Estudo de Impacte Ambiental do Novo Aeroporto de Lisboa

Relatório Final

Volume IV – 2º Aditamento

Cliente	NAER – Novo Aeroporto, S.A.
Referência do Projecto	E25398
Descrição do Documento	2º Aditamento do EIA do NAL
Versão	1
Referência do Ficheiro	E25398_EIA_ADT_VOL_I
N.º de Páginas	31
Autores	Equipa Técnica do EIA
Data	Junho de 2010

Figura 2.1 – Concentração em sólidos suspensos totais (SST) ao longo da ribeira do Vale Cobrão

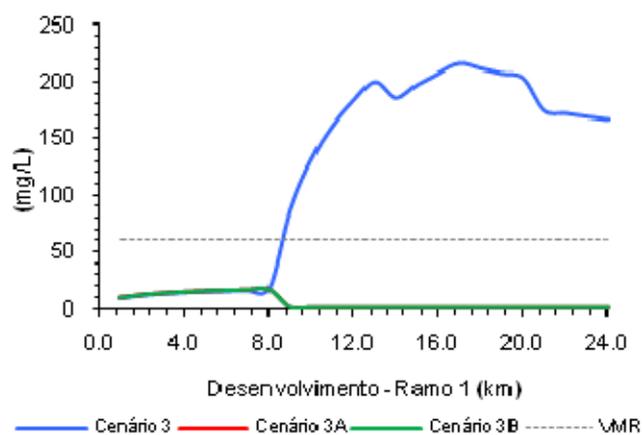
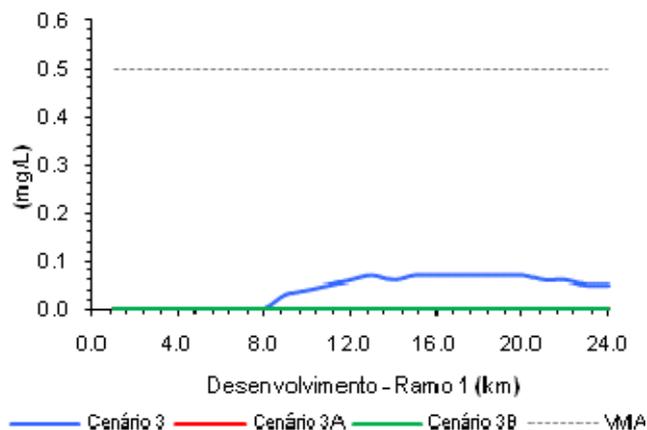
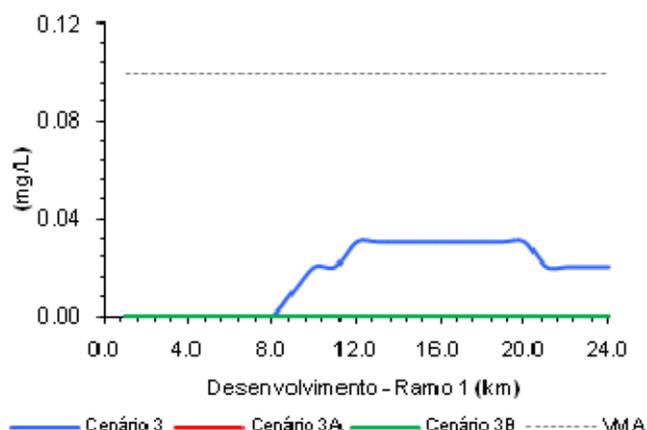
- A.1 - **“Relativamente à Questão A.25 do Aditamento ao EIA, e no que respeita à avaliação de impactes, é considerada a acumulação de poluentes durante um ano e o escoamento médio anual, o que se considera insuficiente. Deverá ser analisada a situação mais crítica, ou seja, a situação em que ocorrem as primeiras chuvadas após o período de estiagem, período em que ocorre a maior acumulação de poluentes. Nesta análise deve ser tido em conta que as bacias de sedimentação e infiltração estão apenas dimensionadas para o volume correspondente ao escoamento superficial resultante dos primeiros 10 minutos de uma chuvada, com período de retorno de 20 anos, sendo que quando o volume de águas pluviais ultrapassa a capacidade de dimensionamento das bacias o volume de água excedente faz um by-pass à bacia e segue directamente para jusante.”**

Com o objectivo de ilustrar o acima exposto, optou-se por considerar e simular o cenário solicitado, estabelecendo-se a comparação com o que foi anteriormente apresentado.

No Quadro 2.1 são apresentados os valores que permitem estabelecer a comparação entre os 3 cenários referidos – Cenário 3, Cenário 3A e Cenário 3B, considerando caudais descarregados na circulação natural e os correspondentes valores da concentração de poluentes.

Nas Figuras 2.1, 2.2 e 2.3 estabelece-se a comparação entre os valores da concentração para os três parâmetros descritores da qualidade da água em análise, considerando para cada um deles os resultados das simulações realizadas para os cenários identificados como 3, 3A e 3B, ao longo dos 24 km da ribeira do Vale Cobrão (ramo 1) submetidos a simulação (destaca-se que o Cenário 3A não tem representação gráfica em qualquer das figuras apresentadas devido à muito reduzida expressão numérica das concentrações estimadas).

Figura 4.1 – Intenções e Compromissos na área de estudo, por tipologia

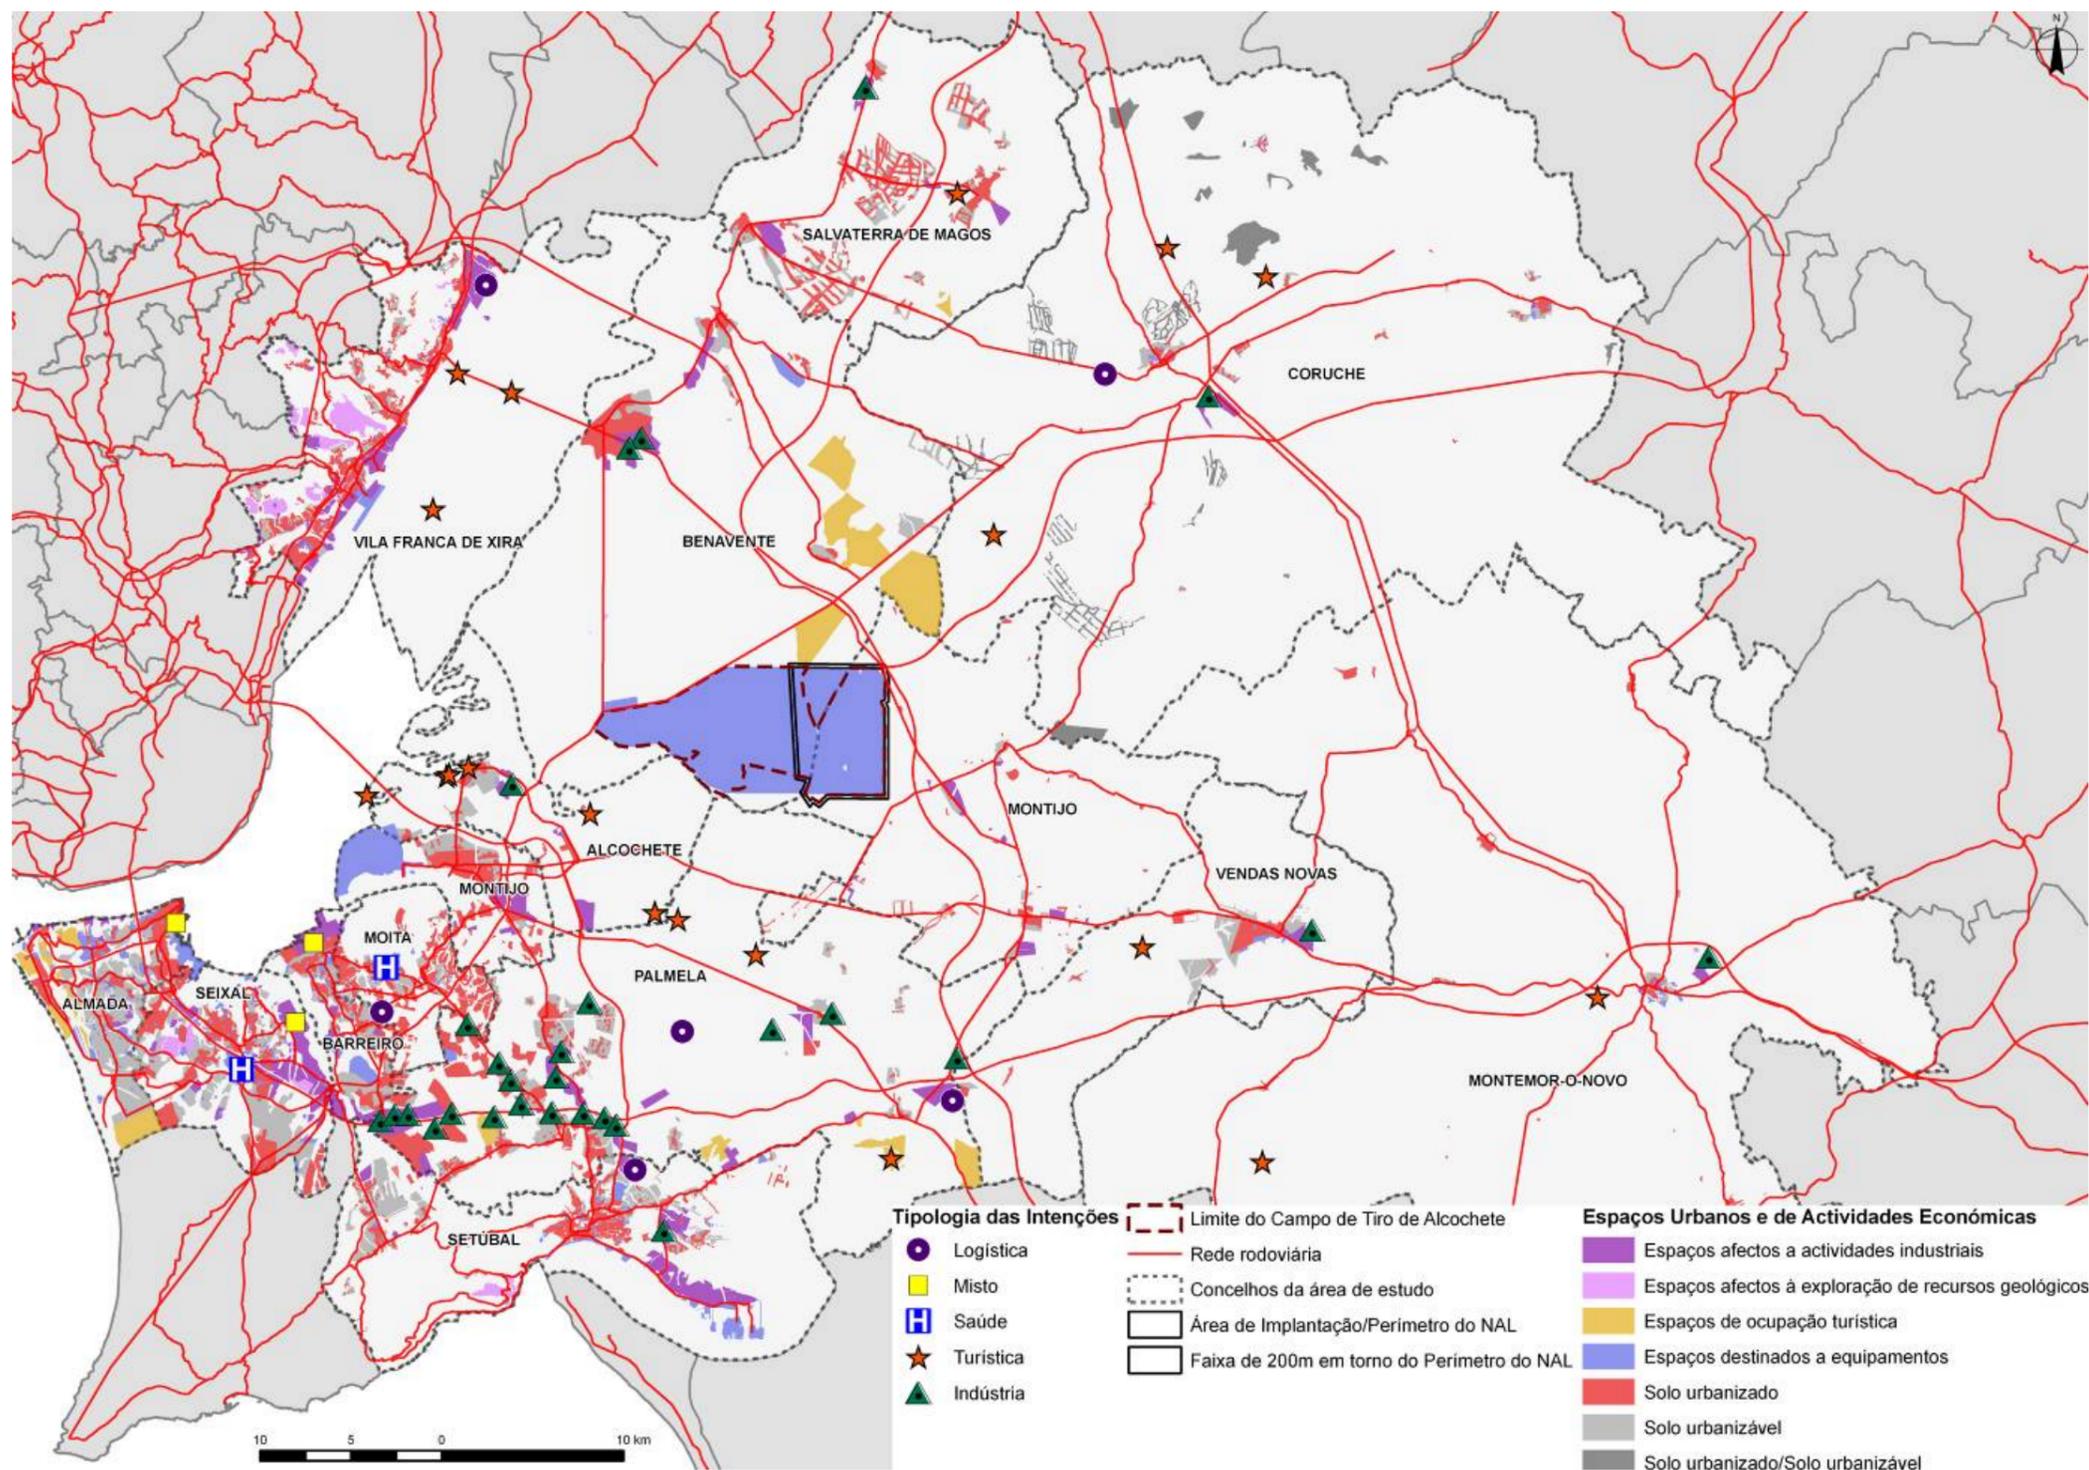
A.6 - ***“A Carta que constitui o Anexo 89 deverá ser revista, uma vez que não apresenta vários projectos de ocupação turística previstos para Alcochete, Palmela e Vila Franca de Xira, nomeadamente:***

- ***Plano Pormenor Barroca d'Alva;***
- ***Complexo Náutico AlFoz- Estaleiro de dragagem;***
- ***Praia dos Moinhos Resort (RL1 PDM ALcochete);***
- ***Secas do Bacalhau, junto Salinas Samouco (RL1);***
- ***Plano Pormenor Quinta da Praia, Samouco (RL2);***
- ***Programa Acção Territorial Rio Frio-Barroca d'Alva;***
- ***Pólo Temático do Cabo, Vila Franca de Xira;***
- ***Empreendimento hoteleiro Gado Bravo, EN10, Vila Franca de Xira;***
- ***Outras situações deverão ser conferidas junto aos municípios.***

O Desenho ORD.004 que constitui o Anexo A.89 do 1º Aditamento do EIA não apresenta os vários projectos de ocupação turística pelo facto de aquela carta representar apenas a classificação do solo constante nos Planos Directores Municipais em vigor. Os projectos/intenções de ocupação turística constam da Figura 4.11.14 do Volume I, Tomo 2 do sub-capítulo 4.11 do Relatório Síntese do EIA, onde é efectuada uma descrição das intenções bem como o seu estado em termos de concretização.

Com efeito, verificou-se que alguns dos projectos agora mencionados não constavam na Figura 4.11.14 o que quer dizer que, à data de realização do EIA, esses projectos não foram identificados pelos respectivos municípios. Desta forma, foi efectuada uma actualização da Figura, agora designada por Figura 4.1, onde foram acrescentados os projectos que se listam de seguida:

- Complexo Náutico Alfoz- Estaleiro de dragagem;
- Secas do Bacalhau, junto Salinas Samouco (RL1);
- Plano Pormenor Quinta da Praia, Samouco (RL2);
- Pólo Temático do Cabo, Vila Franca de Xira;
- Empreendimento hoteleiro Gado Bravo, EN10, Vila Franca de Xira;
